**INFORME
AUDITORÍA TÉCNICA EXTERNA
LM-AT-249-09**

**Control temporal del tránsito en proyectos de construcción a
cargo de la Dirección de Obras de CONAVI
Proyecto: Mejoramiento de la Ruta Nacional No. 204
Sección: Zapote – San Francisco y
Mejoramiento de la Ruta Nacional No. 167
Sección: Universal – La Salle**

Licitación Pública No. 2006LN-000046-DI y No 016-2006

NOVIEMBRE 2009

Fotografía 10 y 11. Peatones en el área de trabajo. Proyecto Universal – La Salle. Fecha de visita 16/10/09

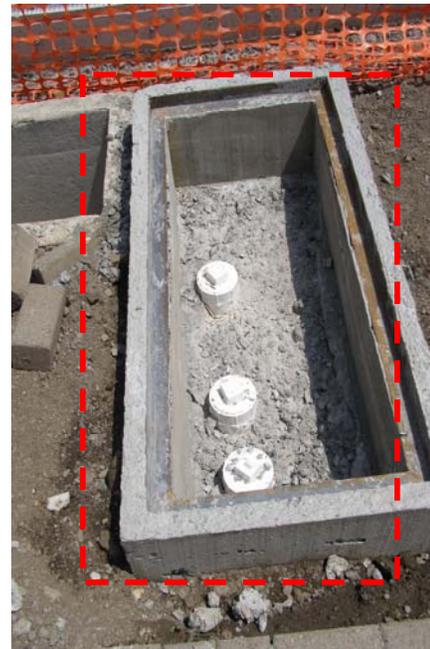
En el proyecto Librería Universal – Ministerio de Agricultura y Ganadería (La Salle) el equipo auditor observó el tránsito de peatones en el área de trabajo debido a que en la acera también se estaban ejecutando labores de construcción que no permiten un tránsito seguro. Ver fotografías 10, 11 y 12.

En este proyecto, solo existe acera a uno de los lados de la vía en construcción. La acera existente, presentaba en el día de la visita, una superficie no apta para el tránsito de peatones, se observaban obstáculos peligrosos como cajas de registro en construcción, material y equipo. Estas condiciones provocaban que algunos peatones transitaran por el área de trabajo. Ver fotografías 13 y 14.
